Gemeinde Wardenburg
72. Änderung des Flächennutzungsplanes

Abwägung der Stellungnahmen zur frühzeitigen Beteiligung der Behörden und sonstigen Träger öffentlicher Belange gemäß § 4 (1) BauGB und zur frühzeitigen Beteiligung der Öffentlichkeit gemäß § 3 (1) BauGB

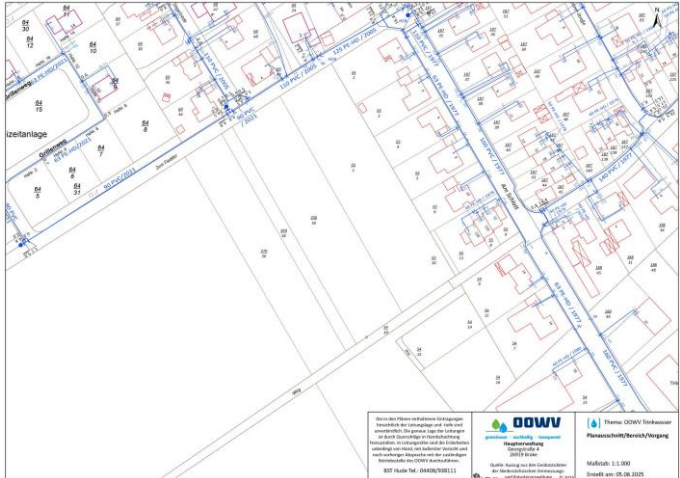
6	Deutsche Telekom Technik GmbH Hannoversche Str. 6-8 49084 Osnabrück 11.07.2025	<p>Die Telekom Deutschland GmbH (nachfolgend Telekom genannt) - als Netzeigentümerin und Nutzungsberechtigte i. S. v. § 125 Abs. 1 TKG - hat die Deutsche Telekom Technik GmbH beauftragt und bevollmächtigt, alle Rechte und Pflichten der Wegesicherung wahrzunehmen sowie alle Planverfahren Dritter entgegenzunehmen und dementsprechend die erforderlichen Stellungnahmen abzugeben. Zu der o. g. Planung nehmen wir wie folgt Stellung:</p> <p>Die Telekom wird die Voraussetzungen zur Errichtung eigener TK-Linien im Baugebiet prüfen. Je nach Ausgang dieser Prüfung wird die Telekom eine Ausbauentscheidung treffen. Vor diesem Hintergrund behält sich die Telekom vor, bei einem bereits bestehenden oder geplanten Ausbau einer TK-Infrastruktur durch einen anderen Anbieter auf die Errichtung eines eigenen Netzes zu verzichten. Die Versorgung der Bürger mit Universaldienstleistungen nach § 78 TKG wird sichergestellt.</p> <p>Wir bitten Sie, Beginn und Ablauf der Erschließungsmaßnahmen im Bebauungsplangebiet der Deutschen Telekom Technik GmbH so früh wie möglich, mindestens zwei Monate vor Baubeginn, schriftlich anzuzeigen.</p>	<p>Die Hinweise zum Ausbau der Telekommunikation werden zur Kenntnis genommen und in der Erschließungsplanung berücksichtigt.</p>

Nr.	Träger öffentlicher Belange Schreiben vom ...	Stellungnahme	<i>Planungsrechtliche Vorgaben</i> Abwägung/Beschlussempfehlung
	Fortsetzung Deutsche Telekom Technik GmbH	Bei der Bauausführung ist darauf zu achten, dass Beschädigungen der vorhandenen Telekommunikationslinien vermieden werden und aus betrieblichen Gründen (z. B. im Falle von Störungen) der ungehinderte Zugang zu den Telekommunikationslinien jederzeit möglich ist. Es ist deshalb erforderlich, dass sich die Bauausführenden vor Beginn der Arbeiten über die Lage der zum Zeitpunkt der Bauausführung vorhandenen Telekommunikationslinien der Telekom informieren (Internet: https://trassenauskunftkabel.telekom.de oder per Email: Planauskunft.Nord@telekom.de). Die Kabelschutzanweisung der Telekom ist zu beachten.	Die Hinweise zur den Telekommunikationslinien werden zur Kenntnis genommen und in der Erschließungsplanung berücksichtigt.
